Réf. FSN: 2024-FSN-00019

Avis URGENT de sécurité sur le terrain

**Risque d'endommagement du capteur optique dans les produits
Impella lorsqu'ils sont utilisés simultanément et à proximité
immédiate du cathéter de lithotripsie intravasculaire coronaire (LIV)
Shockwave**

Concerne* : Toutes les pompes Impella avec SmartAssist (côté gauche) - Impella CP et Impella 5.5

Exemple d'une alarme « Signal de positionnement non fiable » pouvant se produire :

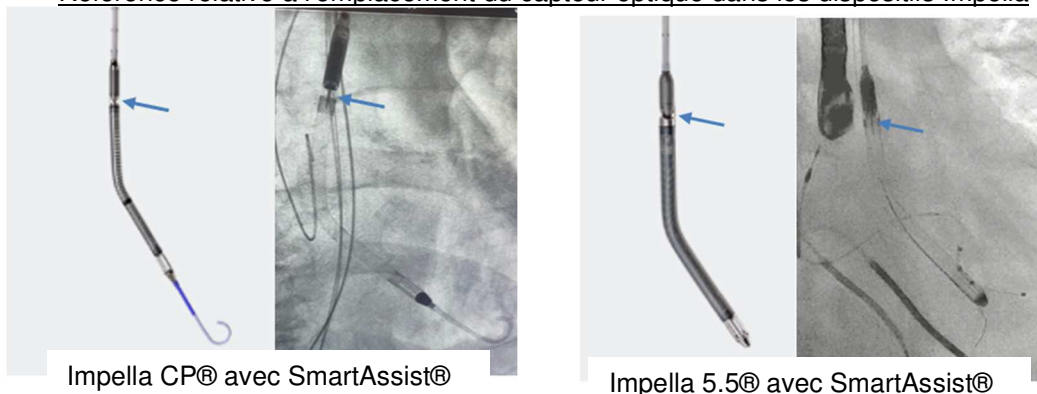
2. Motif de la mesure corrective de sécurité sur le terrain (FSCA)*	
2.	1. Description du problème lié au produit*
	Abiomed a établi l'existence d'un risque d'endommagement du capteur optique dans les produits Impella énumérés ci-dessus lorsqu'ils sont utilisés simultanément et à proximité d'un cathéter de lithotripsie intravasculaire coronaire (LIV) Shockwave activement distribué dans votre pays ou territoire. Une alarme de signal de positionnement non fiable

peut se produire et désactiver par la suite le contrôle de la position de la pompe. La perte du signal de positionnement n'a aucun impact sur le support hémodynamique Impella.

Signal positionnement
non fiable

La surveillance du positionnement et de l'aspiration est suspendue. Le calcul du débit est désactivé.

Abiomed recommande à l'utilisateur de maintenir une distance adéquate (> 20 mm) entre le dispositif lithotripsie intravasculaire (LIV) et le capteur optique Impella et d'assurer un positionnement optimal du cathéter Impella, la bande de marquage radio-opaque étant située au niveau de l'anneau de la valve aortique.

En cas de dysfonctionnement du capteur optique, surveillez l'hémodynamique du patient et confirmez le positionnement de la pompe cardiaque Impella par imagerie. La pompe continuera de fonctionner mais la surveillance du positionnement et de l'aspiration seront suspendus.
